府民公募型整備事業

(府民提案型 < 既要望 >)

| 整理番号 | 1 | 写真 |

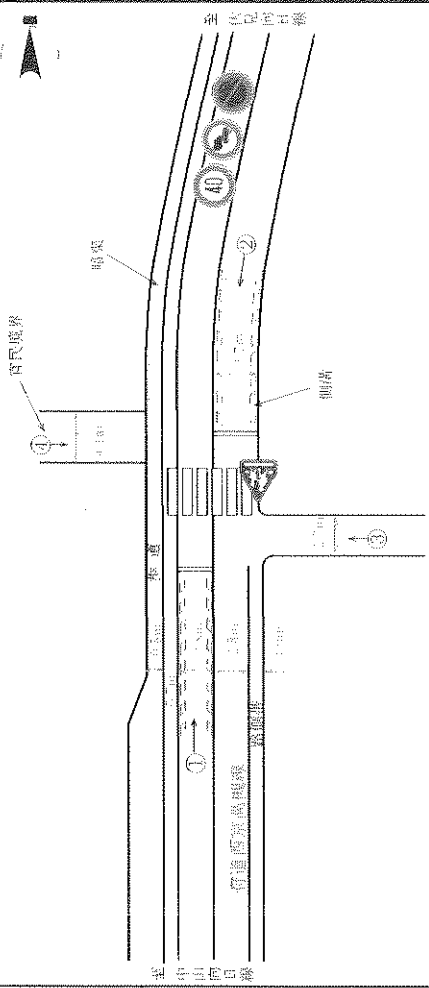
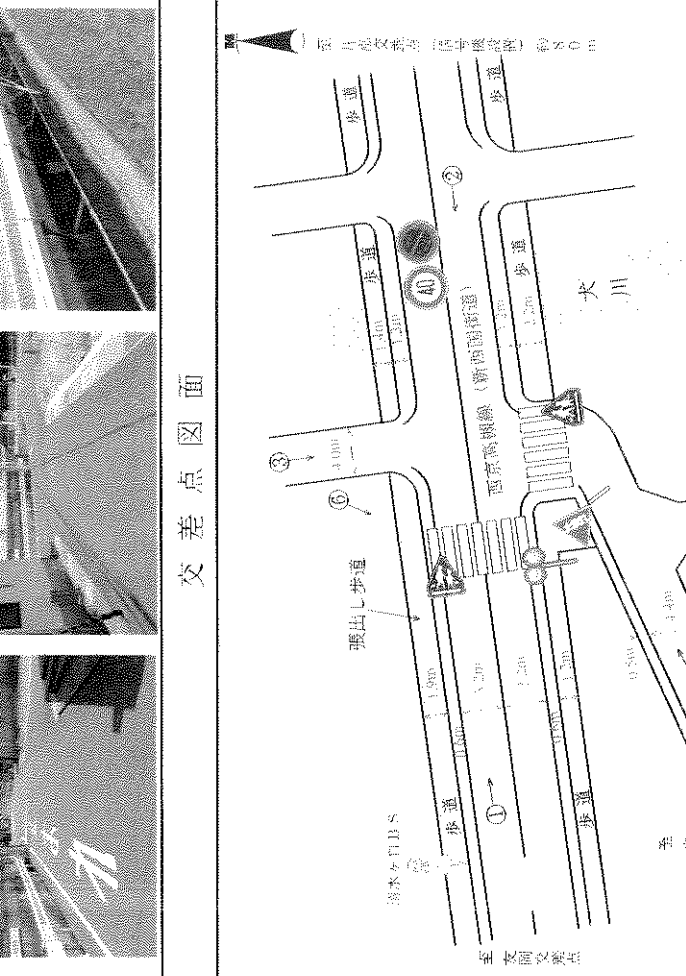
| 整理番号 | 1 | 写真 |
|--------|--|---|
| 要望内容 | <p>車から西へ府道を横断する際、南進する車両を確認することが困難であり、横断歩行者の安全を確保するため、信号機の設置要望</p> <p>受付番号92 (6月11日受理)</p> | |

| 整理番号 | 1 | 写真 |
|--------|--|---|
| 対応案 | <p>西側歩道の構造が暗渠のため、建柱が困難であり実施できない。</p> | |

| <p>整理番号</p> | <p>2</p> | <p>写真 真</p> |

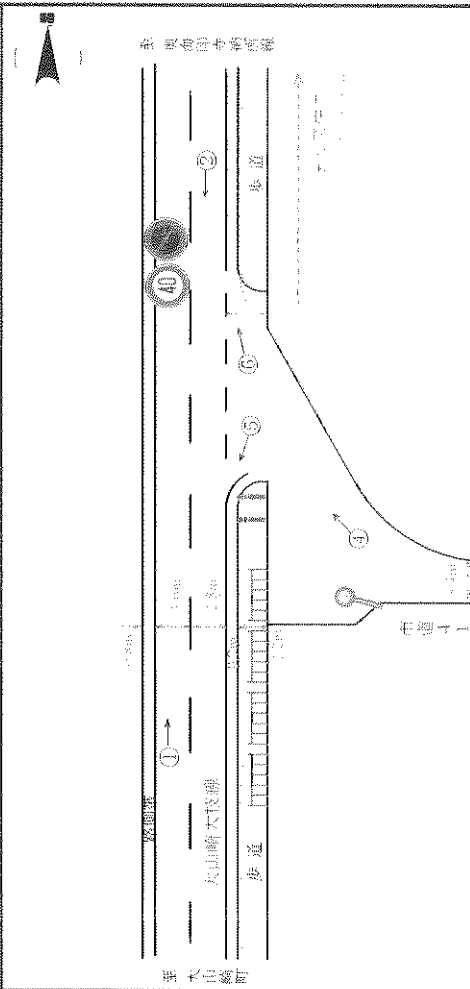
| <p>要望内容</p> | <p>交通量が多い変則交差点であり、歩行者等の横断も多いことから、安全な歩行者横断を確保するため、押ボタン式信号機の設置要望 受付番号240（6月25日受理）</p> | <p>交差点図面</p> |

| <p>対応案</p> | <p>北側が張出し歩道となっており、構造上、信号柱の建柱が困難なため、実施できない。</p> | <p>交差点図面</p> |

| <p>整理番号</p> | <p>4</p> | <p>写真</p> |

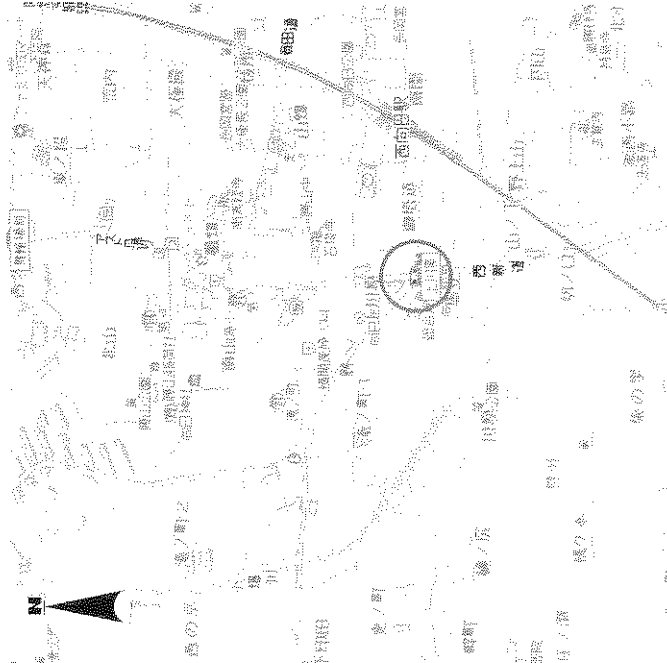
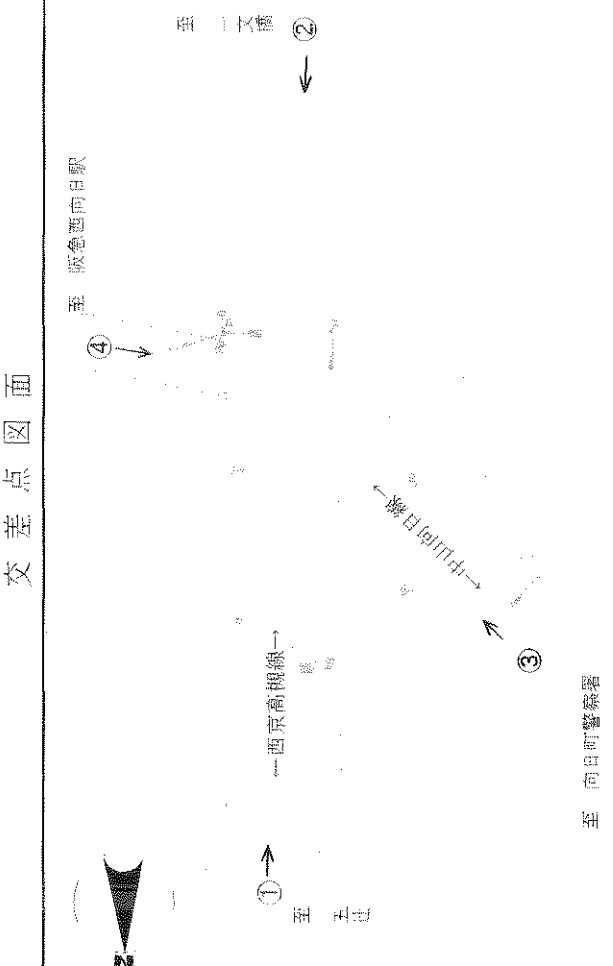
| <p>要望内容</p> | <p>車両灯器のみで交通整理しているが、西日で見にくいので改良を要望 受付番号244 (6月27日受理)</p> | <p>写真</p> |

| <p>対応案</p> | <p>実施する。</p> | <p>写真</p> |
